Änderung der Starterbeschriftung

00
VDT-1-001/11J
1. Ausgabe
3.11.1975

Umstellung auf Kohlebürsten ohne Anschlußleitung bei Startern

VDT-I-001/120

Bild 1 Vorgänger - 0 001 211 206 mit Antriebslager 1 005 822 280
(ändert sich nach Umbau des Antriebslagers in Ausführung 0 001 211 228).

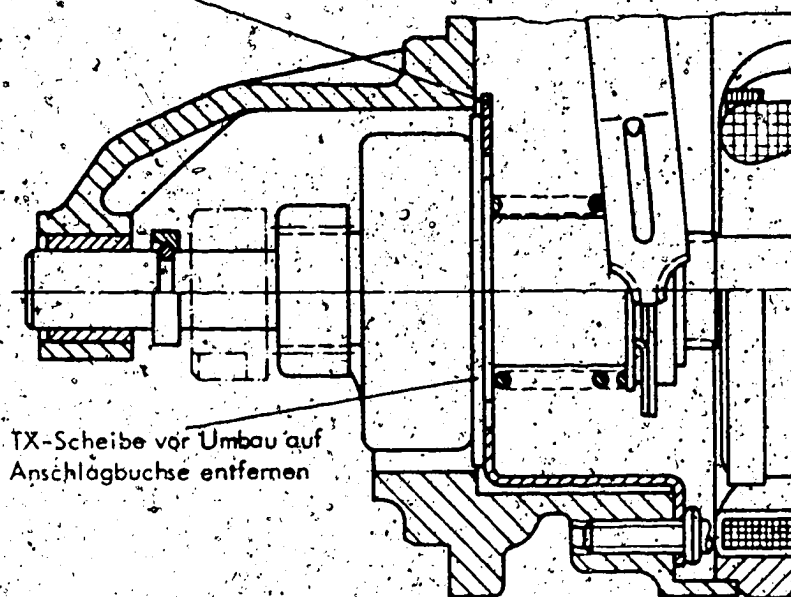
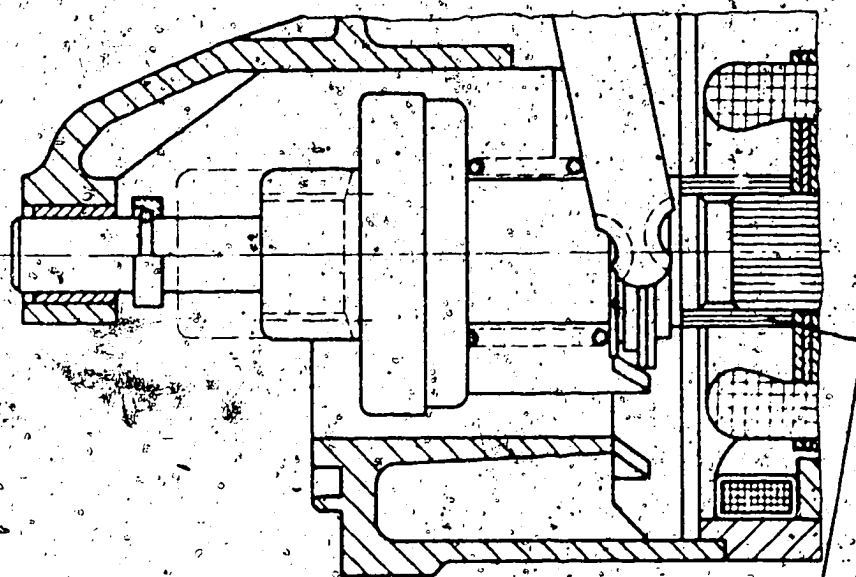
Aus diesem Grund muß anstelle des seither montierten Anschlages auf die Ankerachse eine Anschlagbuchse (Bild 2) für den Getriebeanschlag aufgeschoben werden. Diese Anschlagbuchse wird dem Teilesatz 1 007 010 007 in Zukunft beigelegt.

Um ein Auffäulen des Getriebes im Antriebslager zu vermeiden, muß die TX-Anschlagscheibe vom Getriebe 2 006 209 321 bzw. 1 006 209 437 vor dem Umbau des Starters auf Anschlagbuchse entfernt werden.

Keinesfalls darf die Anschlagbuchse vergessen werden, da sonst der Schalthebel am Wickelkopf des Ankers streift.

Anschlagbuchse
unbedingt bei
Umbau montieren

Ordner 00 ... 12

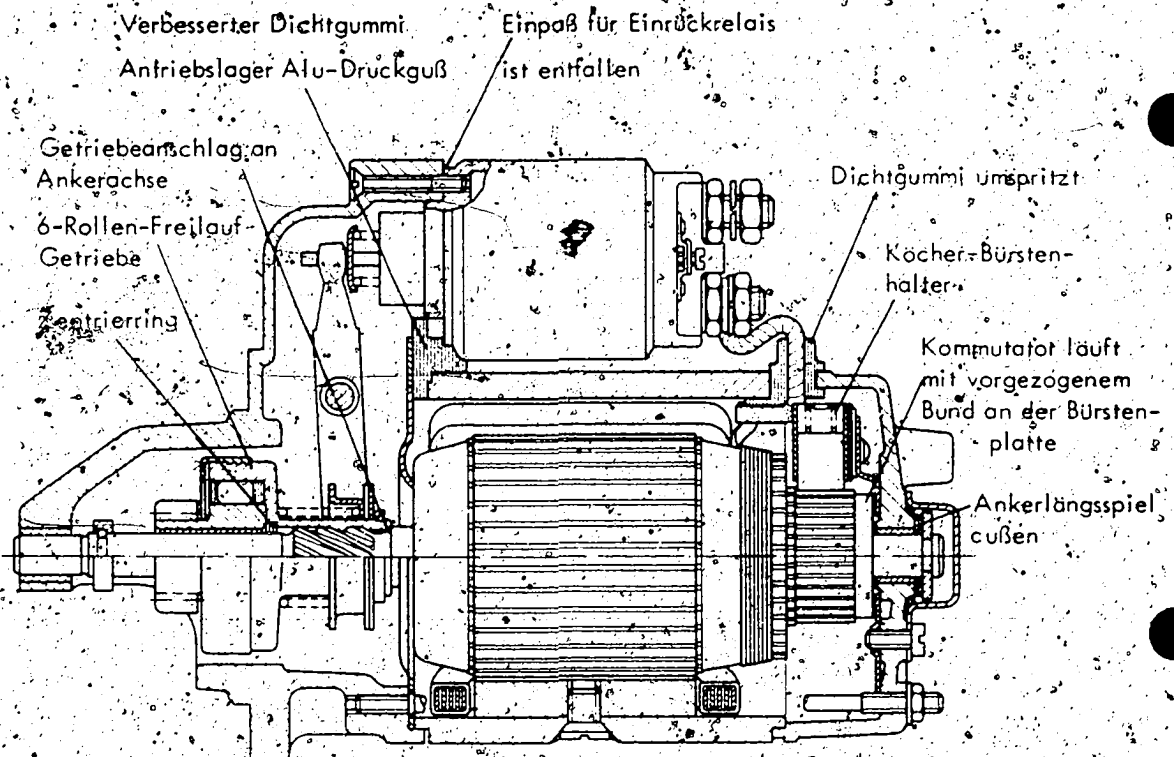
- 6-Rollen-Freilauf-Getriebe mit Zentrirring
- Getriebeanschlag am Auslauf des Steilgewindes und Steilgewinde verkürzt
- Mechanische Ankerbremse mit Schraubenfeder (zwischen Ankerpaket und Zwischenlager) entfällt, statt dessen wird der Bürstendruck auf 24 N (2400 p) erhöht und ein Köcher-Bürstenhalter mit Schraubenfeder eingeführt
- Kommutator läuft mit vorgezogenem Bund an der Bürstenplatte an, dafür entfallen die Ausgleichscheiben
- Einpaß für Einrückelais entfällt
- Das Ankerlängsspiel wird nicht mehr innen, sondern außen am Kommutatorlager eingestellt
- Das Dichtgummi an der Erregerfeldanschlußleitung wird umspritzt und das Antriebslager aus Grauguß ist am Dom für das Einrückelais geschlossen. Bei Antriebslagern aus Alu-Druckguß bleibt der Dom offen, jedoch wurde hier das Dichtgummi verbessert.

Neue Starterausführung mit offenem Antriebslager

Bild 2

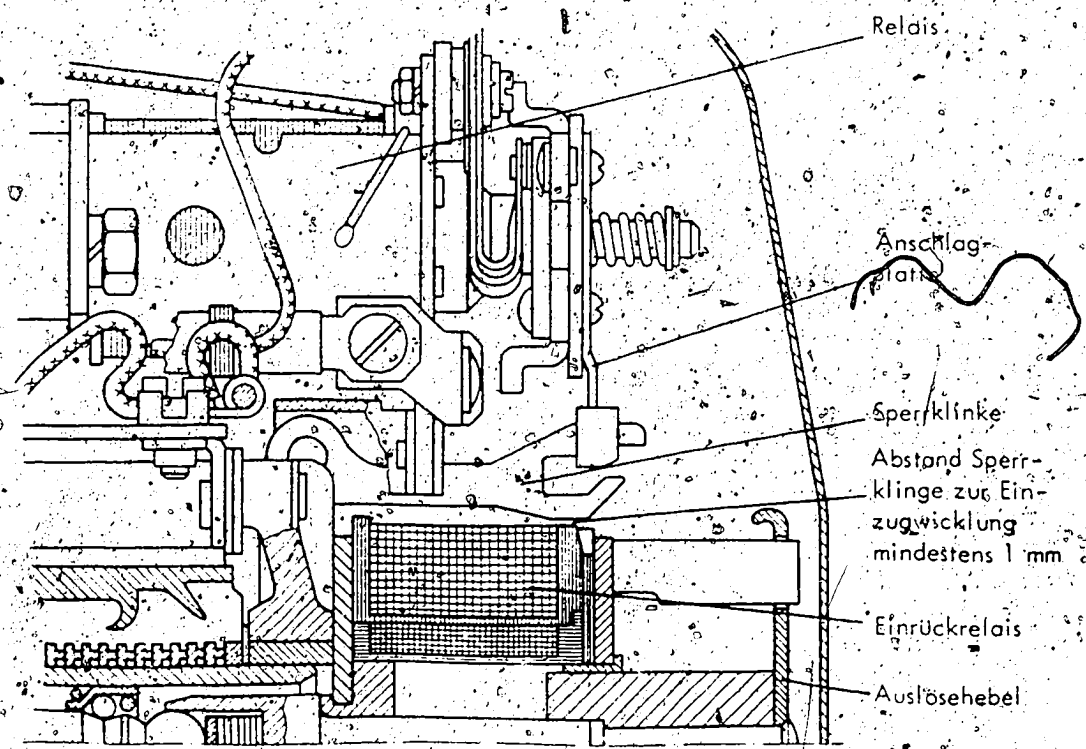
- 4.) Für den ET-Fall werden gleitend ab FD 621 (Jan. 76) und 100 % ab FD 624 (April 76) die Kommutatorlager ohne Kohlebürsten geliefert.

Technische Mitteilung

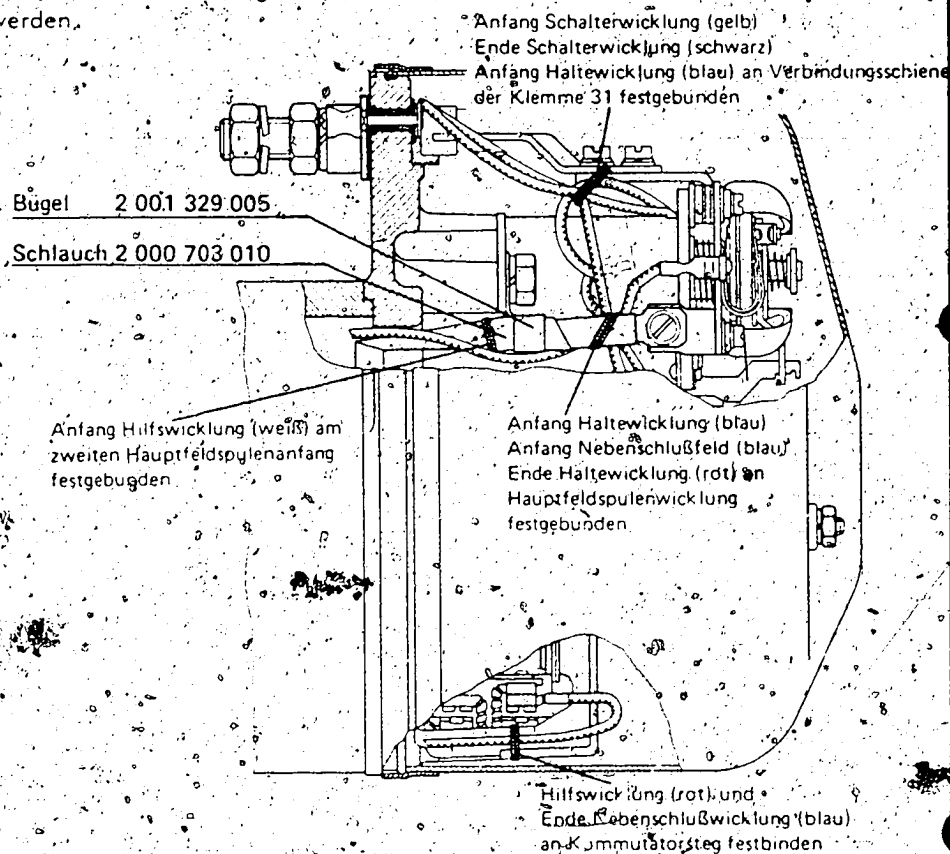
Außerdem müssen die Anschlußleitungen der Hilfs- und Nebenschlußwicklungen nach Bild 2 festgebunden werden.

Sind bei 3,5 und 4,5 Liter Modellen mit automatischem Getriebe zwischen Anlagefläche des Starters und Motorgehäuse Ausgleichscheiben montiert, so sind diese bei Einbau eines neuen Starters wieder zu verwenden. Sie werden nicht durch den verstärkten Antriebslagerflansch ersetzt.

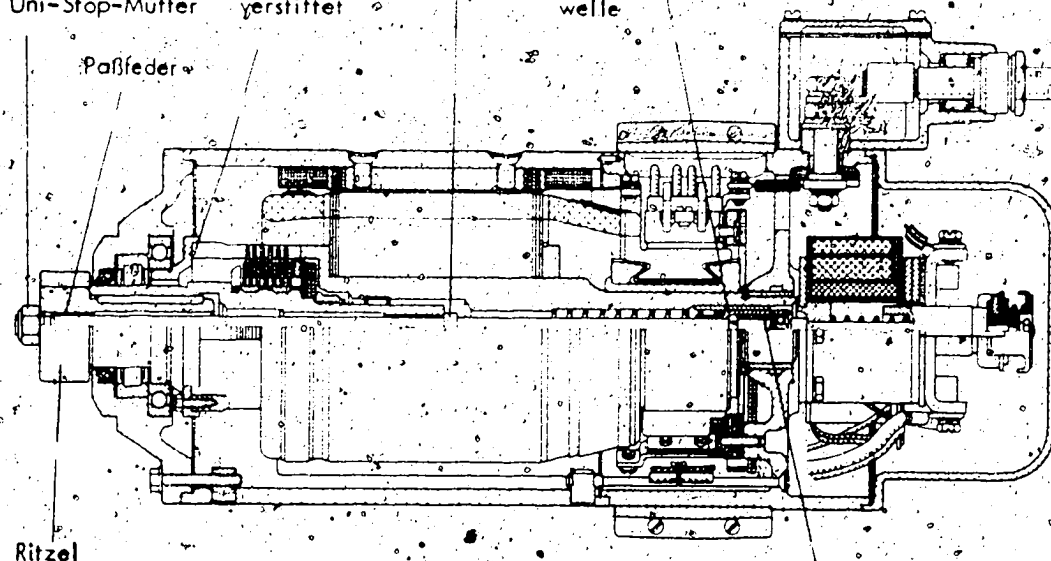
Geänderte Ankerwelle
im Kollektorbereich

In diesem Falle ist der Bolzen nachzuarbeiten (siehe Bild). Der Luftspalt zwischen Einrückrelais und Anschlußbolzen sollte mindestens 1,5 mm betragen.

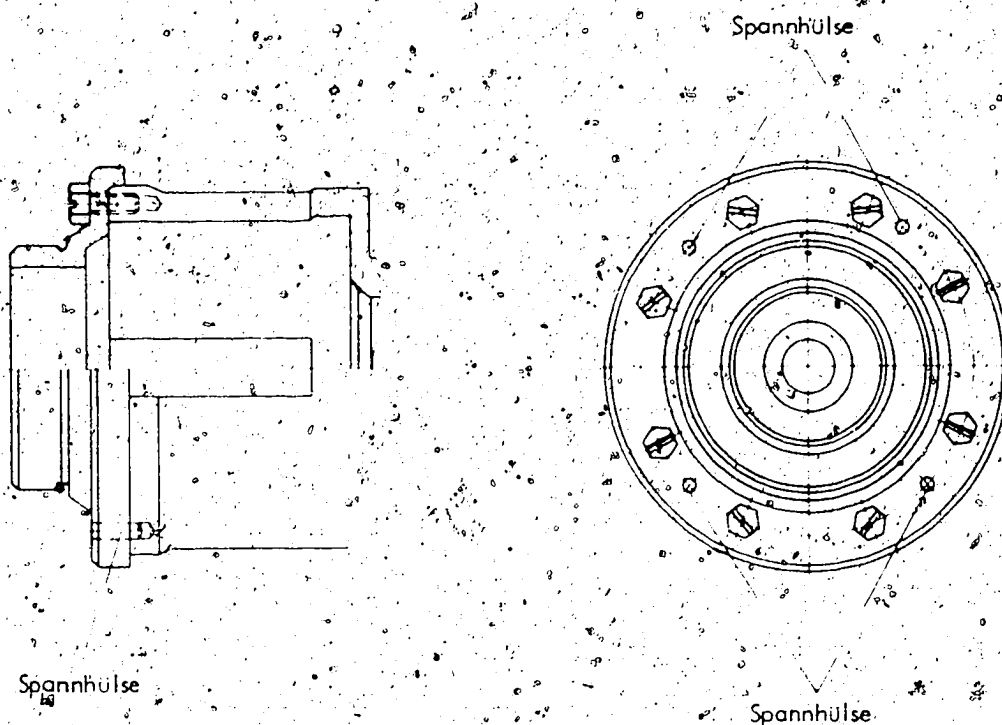
Die Bezeichnung des Zwischenlagers ändert sich von 2 005 857 016 in 1 005 857 030.
